NotatDato: 18.08.2014
Arkivsak: 2014/19373-3
Saksbehandlar: heihand

Kulturminnefagleg fråsegn - områdeplan for Skaganeset - Sund kommune

Vi viser til områdeplan for Skaganeset med to alternativ for vegtilkomst til industriområdet lagt ut til offentlig ettersyn 14.07.14. Hordaland fylkeskommune har fått utsett frist for å gi fråsegn i saka til 20.09.14.

Fig. 1 Georeferert plankart med kulturminne og utheva høgdekoter 20-39 moh. Kotehøgde i industriareal er allereie planert til 15 moh.

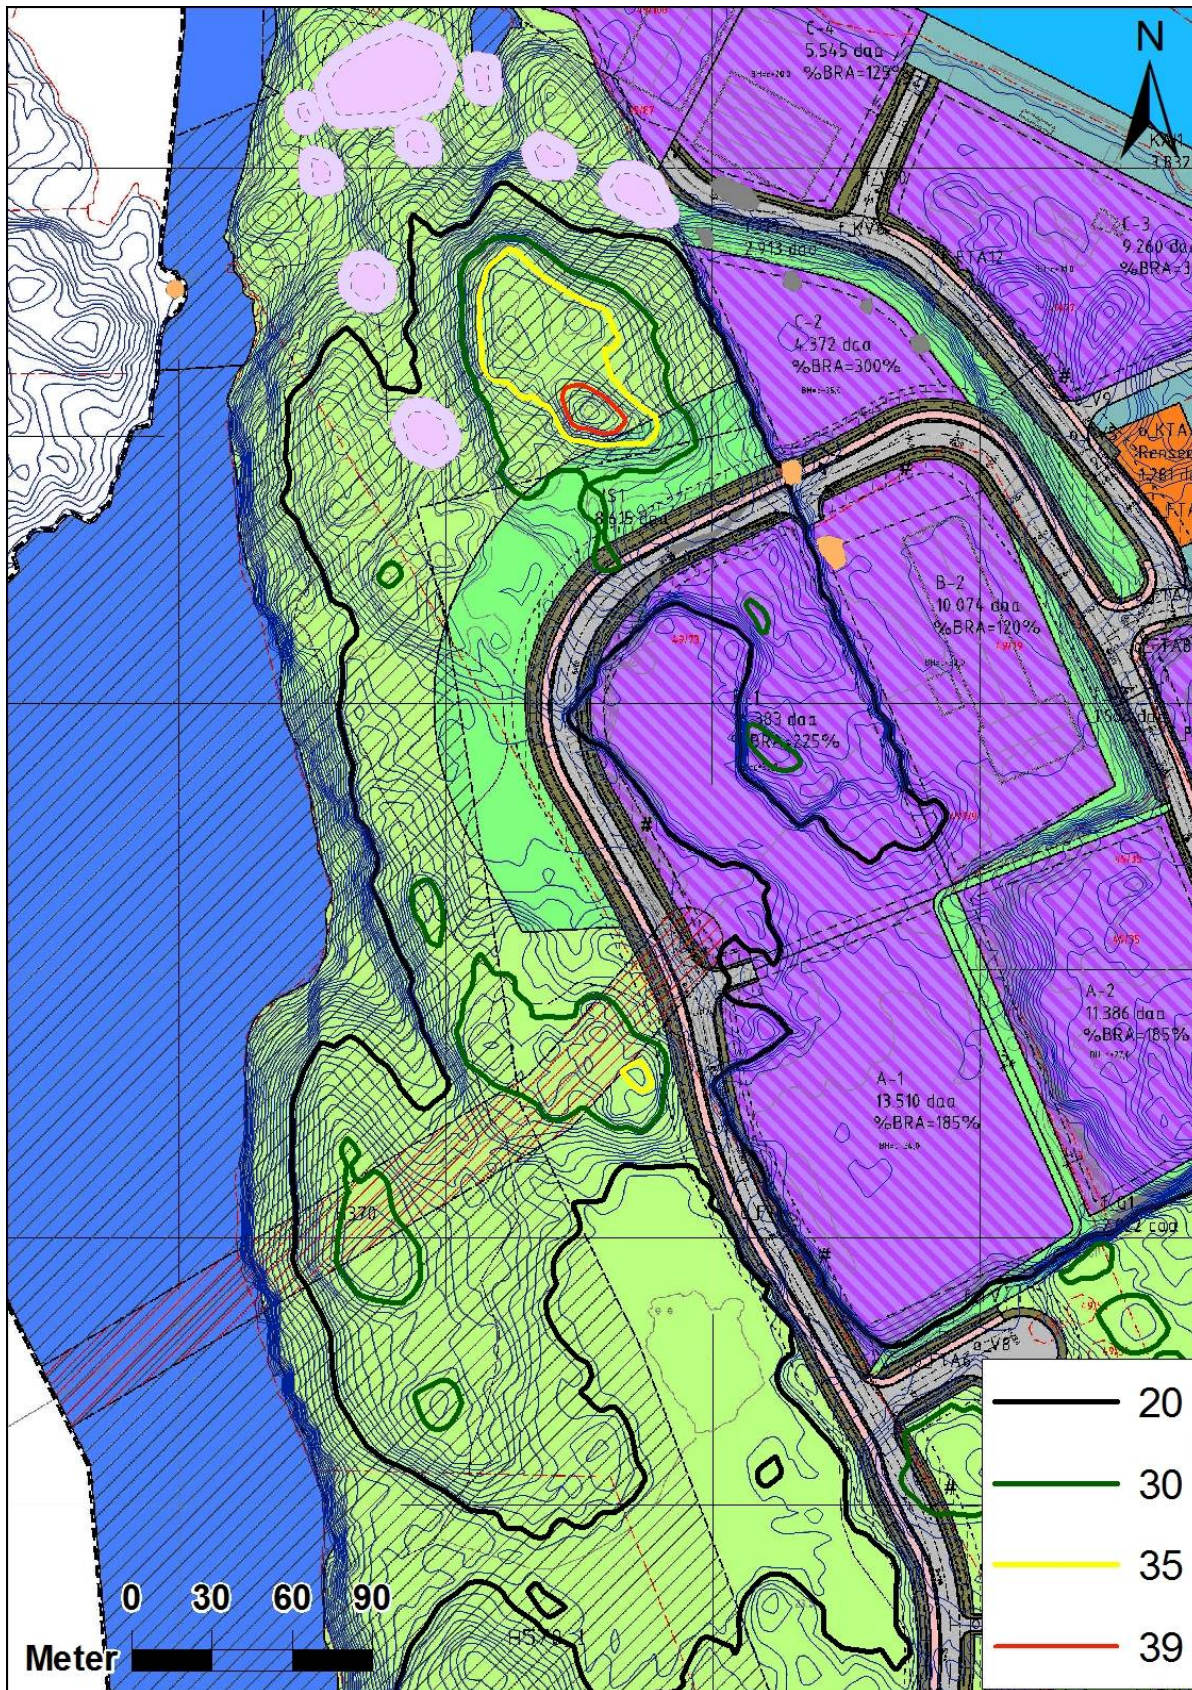
Konsekvensutgreiinga peiker på Steksundet med kvalstenget som eit område som ikkje bør utsetjast for nye inngrep. Konsekvensutgreiinga og landskapsanalysen har i stor grad basert seg på synlege element i landskapet i verdivurderinga. Areal med 12 kjente automatisk freda kulturminne er dermed gjeve verdivurdering middels. Å ikkje inkludere kulturminne under overflata i verdivurderinga framstår som eit manglande element i heilskapen. Kvalvågen og Skaganeset sin høge kulturhistoriske verdi består nettopp i kombinasjonen av aktivitetsspor frå eit svært langt tidsspenn, synlege og ikkje synlege på overflata, og dei landskapsmessige føresetnadene for slik aktivitet. Dokumenterbare spor etter fangstaktivitet over eit tidsspenn frå eldre steinalder og fram til moderne tid i det same området er sjeldan i norsk samanheng. Området har stor tidsdjupne og svært stor formidlings- og opplevingsverdi. Per i dag skjermar topografien vestsida av neset og Kvalvågen frå den eksisterande næringsverksemda nordaust på Skaganeset, og vestsida mot Kvalvågen er relativt lite påverka av synlege moderne inngrep. Nausta i vågen knyter seg til ein tradisjonell leveveg og Kvalvågen si historie, og sjølv med ei moderne utforming er nausta eit naturleg element i denne samanhengen. Nye inngrep i form av veg på vestsida av vågen vil råke fleire nyare tids kulturminne, samt ha nærføring til eitt automatisk freda kulturminne. Å øydeleggje einskildelement i eit viktig kulturmiljø forringar heilskapen, og nye inngrep vil i seg sjølv framstå som skjemmaende element i eit kulturmiljø av nasjonal verdi. Vidare kan ei punktering av omsynssona for Kvalvågen medføre ytterlegare press på sona.

Nye bygg i arealføremål for industri er i føresegnene gjeve ei maksimal gesimshøgde på opptil 39 m inkludert heishus og ventilasjonsrom; delområde A-1 34 m, A-2 27 m, B-1 35 m, B-2 32 m, C-2 35 m, C-3 31 m, C-4 20 m, C-5 17 m. Dette vil i nokre av delområda gi høgde på nye bygg og tiltak som etter vår vurdering ikkje er i tråd med MD si fråsegn 22.10.09 om at nye bygg og tiltak ikkje skal komme opp over synsranda til det naturlege terrenget sett frå Kvalvågen, jf. figur nedanfor. Nordvest for delområde B-1 er det lagt inn ein vegetasjonsskjem som skal skjerme for innsyn frå vågen i vest. Det er ikkje lagt fram visualisering som syner nye bygg med maksimal gesimshøgde si verknad sett frå vågen i vest. Landskapsanalysen og konsekvensutgreiinga adresserer ikkje denne problemstillinga konkret nok. Det er dermed ut frå det føreliggande planmateriellet vanskeleg å ta stilling til korvidt nye bygg i industriarealet vil gi siluettverknad frå Kvalvågen. Vi ber om tilleggsutgreiing som synleggjer dette høvet, jf. MD sitt brev datert 22.10.09.

1. Vi fremjer motsegn til vegframføring alternativ 2 – ny trasè – til Skaganeset på grunnlag av omsynet til Kvalvågen som eit svært viktig kulturmiljø. Motsegna blir trekt dersom alternativ 2 blir teke ut.
2. Vi fremjar motsegn på grunnlag av manglande marinarkeologisk registrering etter §§9 og 14 i kulturminnelova. Marinarkeologisk registrering må gjennomførast i områdeplanen sitt sjøareal og tilhøvet til eventuelle nye automatisk freda kulturminne må avklarast.
3. Det er eit vilkår at nye bygg og andre tiltak ikkje kjem opp over synsranda til det naturlege terrenget sett frå Kvalvågen. Vi ber om tilleggsutgreiing som dokumenterer dette.
4. Vi tilrår vegframføring alternativ 1 – utbetring av eksisterande veg. Planområdet for dette alternativet bør òg inkludere arealet på vestsida av vågen, og vidareføre omsynssone c for Kvalvågen i kommuneplanen sin arealdel i områdeplanen.
